ШПИЛЬКИ С ВВИНЧИВАЕМЫМ КОНЦОМ
ДЛИНОЙ $1,25d$

Studs with threaded end of $1,25d$
Product grade В
Construction and dimensionsГОСТ
22034-76*

Изменение № 4 ГОСТ 22034—76 Шпильки с винчиваемым концом длиной 1,25d. Класс точности В. Конструкция и размеры

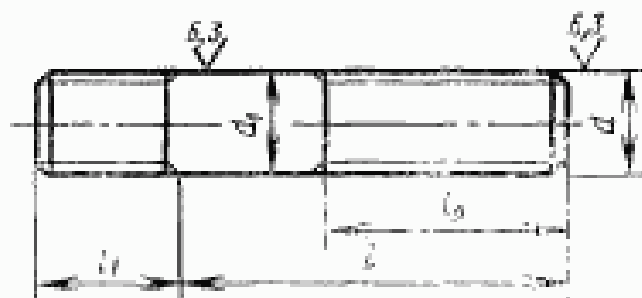
Пункт 2. Чертеж дополнить наименованием: «Исполнение 1»; заменить обозначения: l_0 на b ; l_1 на b_1 ;
